**Изменение № 2 ГОСТ 17362—71 Масла нефтяные. Метод определения числа омыления**

**Утверждено и введено в действие Постановлением Государственного комитета СССР по стандартам от 28.06.88 № 2455**

**Дата введения 01.01.89**

чертеж 1 заменить новым:

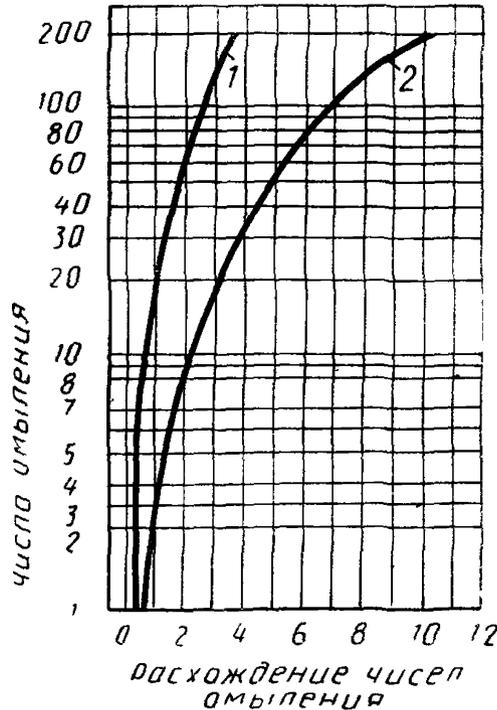
Пункт 5.1. Заменить слова: «Повторяемость» на «Сходимость»; «черт. 1 или черт. 2» на «чертеж»;

Пункт 5.2. Заменить слова: «черт. 3 или черт. 4» на «чертеже», чертежи 2—4 исключить.
